# 改善箇所説明図

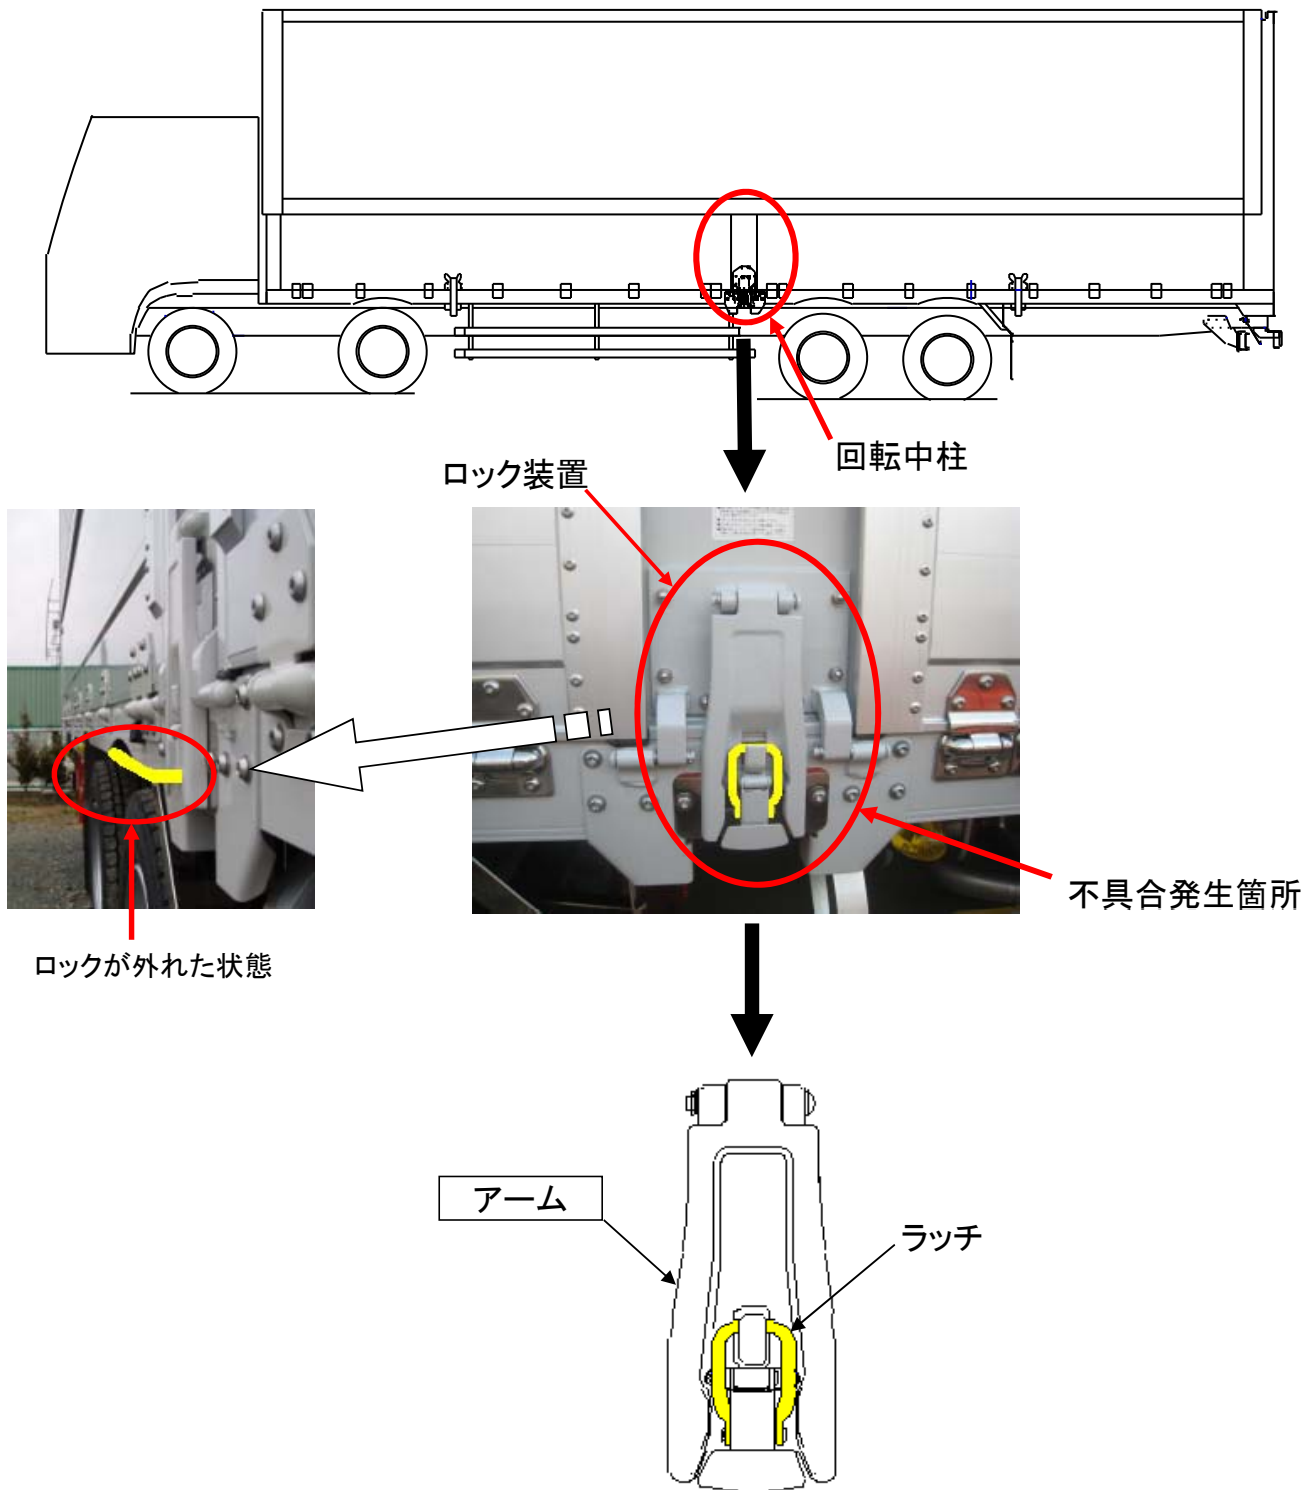
ウイングトラックの荷台あおりを固定するための回転式中柱において、荷台内側から強い横荷重を受けた場合、当該中柱固定用ロック装置の頑健性が不足しているため、当該ロック装置のラッチが外れ、車両の全幅が道路運送車両の保安基準を満足しない。

全車両、回転式中柱固定用ロック装置のアームを対策品に交換する。

は交換部品を示す。交換部品の裏面には、青色丸形シールを貼りつける。
